**SOLICITATION AMENDMENT
MODIFICATION DE L'INVITATION**

Title - Sujet Breakers supply/instal	
Solicitation No. - N° de l'invitation F3012-15N301/A	Amendment No. - N° modif. 008
Client Reference No. - N° de référence du client F3012-15N301	Date 2016-03-30
GETS Reference No. - N° de référence de SEAG PW-\$QCL-005-16687	
File No. - N° de dossier QCL-5-38303 (005)	CCC No./N° CCC - FMS No./N° VME
Solicitation Closes - L'invitation prend fin at - à 02:00 PM on - le 2016-04-07	
Time Zone Fuseau horaire Heure Avancée de l'Est HAE	
F.O.B. - F.A.B. Plant-Usine: <input type="checkbox"/> Destination: <input checked="" type="checkbox"/> Other-Autre: <input type="checkbox"/>	
Address Enquiries to: - Adresser toutes questions à: Lachance, Paul	Buyer Id - Id de l'acheteur qcl005
Telephone No. - N° de téléphone (418) 649-2825 ()	FAX No. - N° de FAX (418) 648-2209
Destination - of Goods, Services, and Construction: Destination - des biens, services et construction:

Amendment no.: 008

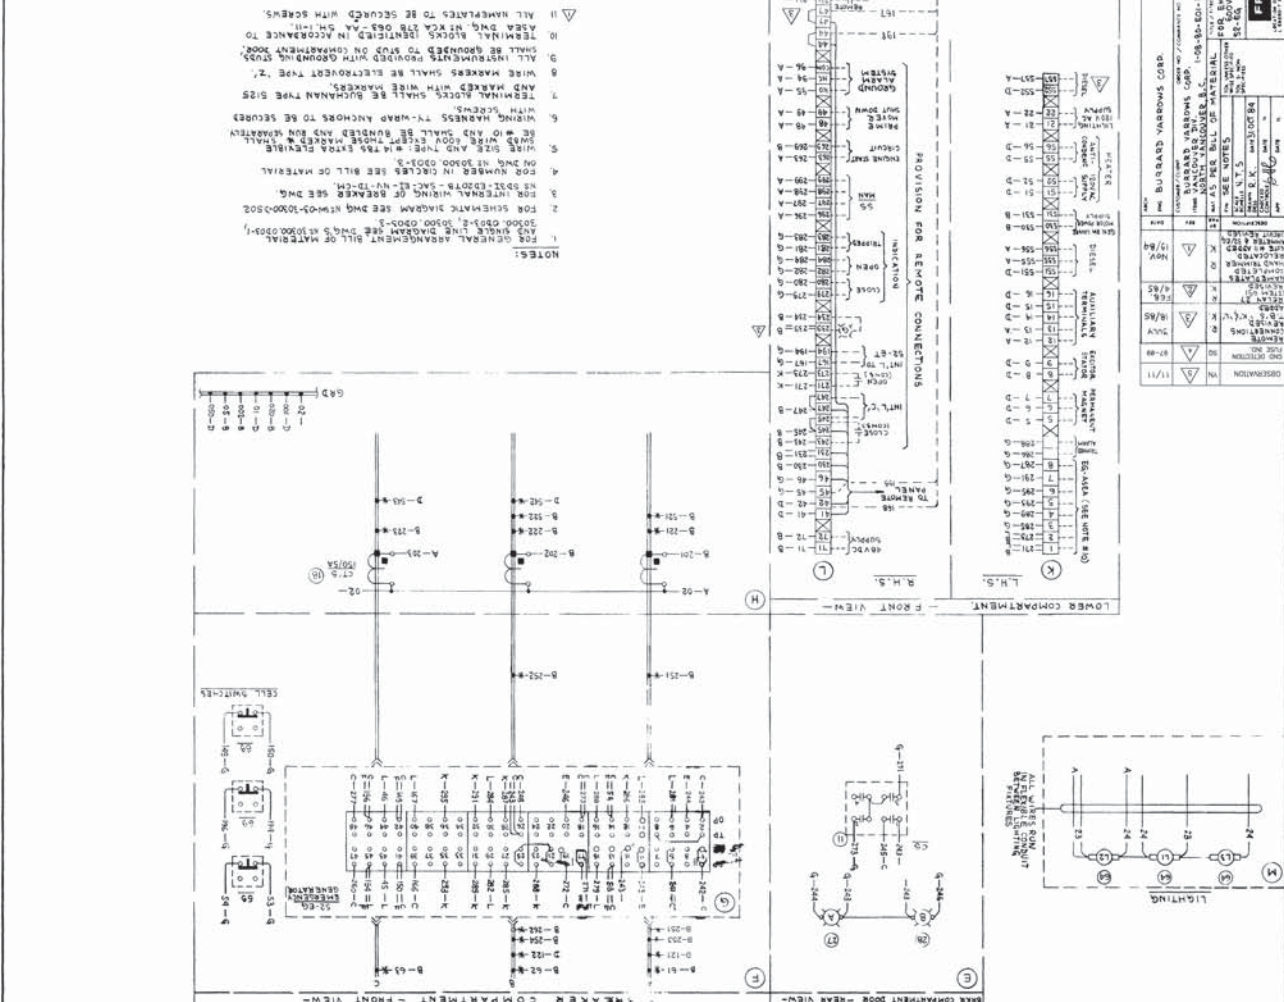
Question no.: 9

In addition to the drawings supplied can Coast Guard provide a typical control circuit wiring diagram for the FPE motorized circuit breakers presently installed?

Answer no.: 9

Yes. See the four drawings in attachment.
